**OGGETTO: [ID: 10697]** Procedura di V.I.A. - P.N.I.E.C., ai sensi dell'art. 23 del D.Lgs. 152/2006, e s.m.i., relativa al progetto di impianto agro-fotovoltaico denominato "Ittiri" della potenza di 22,37 MWp e delle relative opere di connessione alla R.T.N. da realizzarsi nel Comune di Ittiri.

**Proponente:** DS ITALIA 13 S.r.l.

**Riscontro nota prot. n. 2774 del 26/01/2024 della Regione Autonoma della Sardegna - Assessorato della Difesa dell'Ambiente - Direzione Generale dell'Ambiente**

Figura 1 Allegato 1: Stralcio PPR tavola degli usi civici (supplementi straordinari ai BURAS n. 38 del 19/12/2005 e n.2 del 17/01/2006) – fonte sardegnaterritorio.it

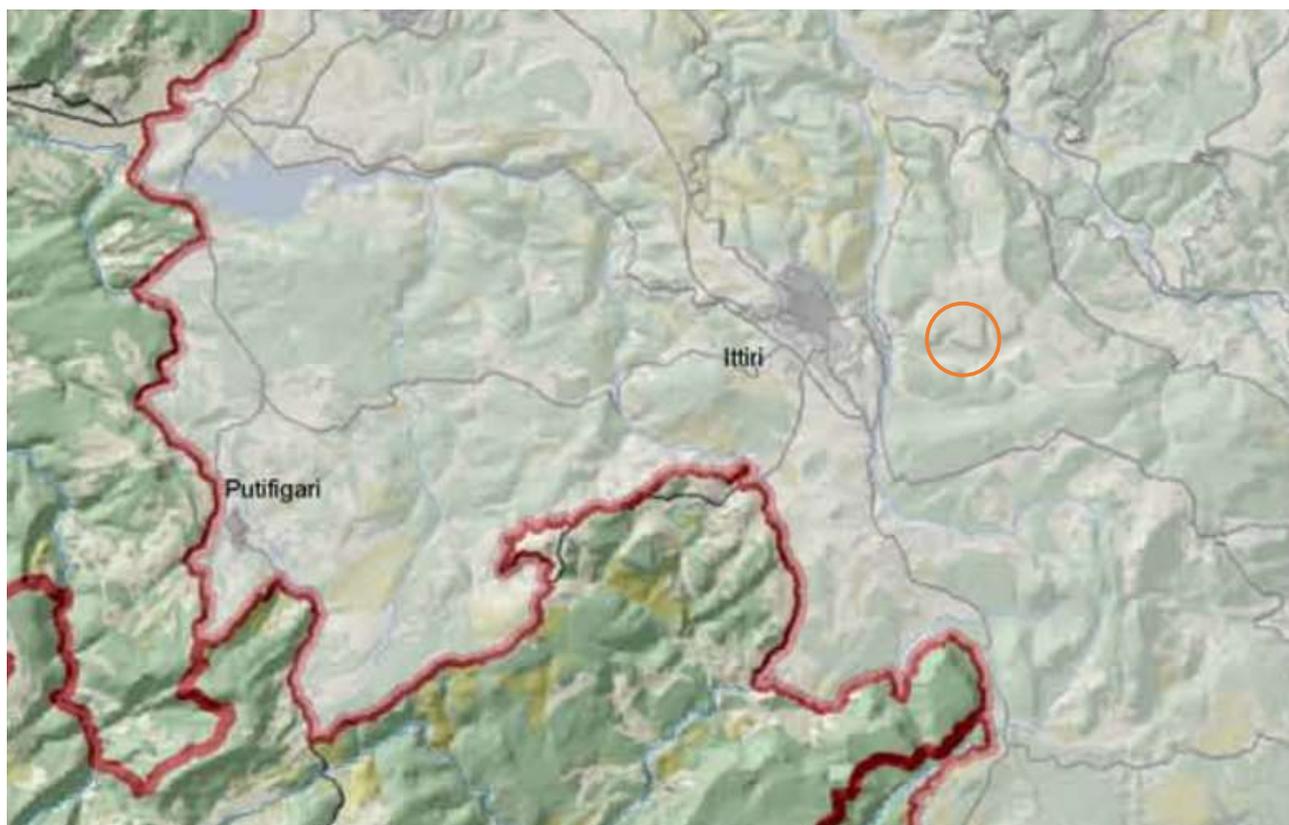
b. *“Si segnala che tra i vincoli presi in esame nel progetto non risultano analizzati quelli relativi agli usi civici.”*

**R:** In merito alla richiesta di prendere in esame gli aspetti relativi agli usi civici si allega lo stralcio di Tavola ai sensi dell’Art. 5 del P.P.R. riguardante gli stessi che dimostra l’assenza di aree vincolate da uso civico che intercettano l’area di progetto.

Tuttavia, stando all’Inventario generale delle terre civiche stilato dalla ARGEA (Agenzia Regionale per il Sostegno all’Agricoltura) incaricata di censire i terreni gravati da uso civico, esiste un Decreto commissariale [n. 333 del 20/11/1948] che stabilisce che effettivamente vi sono dei terreni gravati da uso civico nei confini di Ittiri, ma che non sono mai stati verificati. [Provvedimenti formali di accertamento e inventario generale terre civiche aggiornato al 3 Luglio 2020].

Figura 2 Allegato 3: Schema di impianto arboreo/arbustivo perimetrale (dimensioni stimate di alberi e arbusti dopo 5 anni dall'impianto)

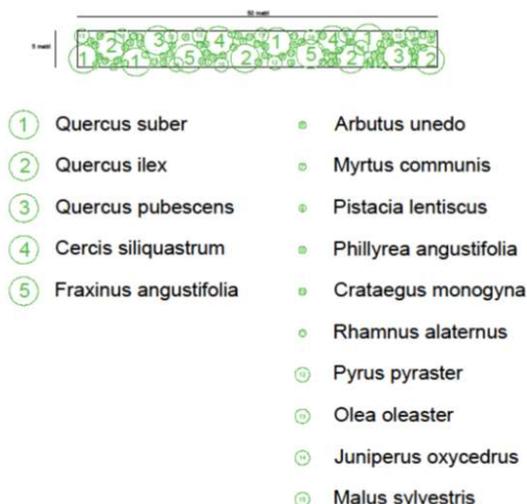
b. In particolare, si rileva la marcata visibilità del campo fotovoltaico dalla chiesa campestre di Nostra Signora di Coros, dalla strada vicinale che conduce alla stessa e dai nuraghi limitrofi. Pertanto, considerata la rilevanza paesaggistica dei predetti beni e il notevole impatto che ne deriverebbe a causa della stretta vicinanza dell'impianto, appare opportuno garantire una congrua fascia di rispetto dagli stessi, anche superiore ai 100 m attualmente stabiliti ai sensi dell'art. 49, comma 1, lett. a) delle N.T.A. del P.P.R., Difatti, allo stato, non esiste una "analitica delimitazione cartografica delle aree", ma risulta in corso di definizione il relativo procedimento di copianificazione, avviato dal Comune di Ittiri, d'intesa con la Regione Sardegna ed il Ministero della Cultura (cfr. nota del Servizio Pianificazione paesaggistica e urbanistica prot. n.4245 del 24.01.2024). Appare inoltre opportuno prevedere importanti misure di mitigazione atte a schermare, sia dalle brevi che dalle medio-lunghe distanze, le strutture fotovoltaiche in progetto al fine di preservare le visuali fruibili dall'intorno. A tal proposito si ritiene auspicabile che la fascia verde, da realizzare secondo progetto lungo l'intero perimetro delle aree di impianto, sia costituita da più filari sfalsati di essenze arboree e arbustive sempreverdi tipiche della macchia mediterranea (integrando la vegetazione esistente), atte - sin dalla messa a dimora e per tutto l'arco dell'anno - a garantire un effetto schermante adeguato anche in considerazione della massima altezza raggiunta dalle strutture fotovoltaiche in progetto (di 3.41 m, cfr. "REL\_SP\_PAES", pag. 6). Per assicurare la sopravvivenza delle specie piantate si ritiene auspicabile la fornitura di un'adeguata irrigazione fino all'attecchimento delle stesse, provvedendo al monitoraggio e alla sostituzione delle piante eventualmente non sopravvissute al trapianto.

**R:** Nei tratti posti in corrispondenza dei beni tutelati sono stati raddoppiati gli individui arborei previsti e sono state anche aumentate le loro dimensioni all'impianto (3/3.5m di primo impianto), come esplicitato nello schema che segue. Si precisa, al riguardo, che lo schema descrive una "tessera" di dimensioni m 50 x 5 che potrà ripetersi, in fase di impianto, sia in larghezza che in lunghezza conservando la medesima densità di impianto.

Tutte le specie messe a dimora saranno garantite per tutta la durata dell'impianto; pertanto, nel caso di mancato attecchimento o di morte durante quel periodo, saranno immediatamente sostituite: è prevista l'irrigazione con un impianto a goccia e sono previste eventuali irrigazioni di soccorso.
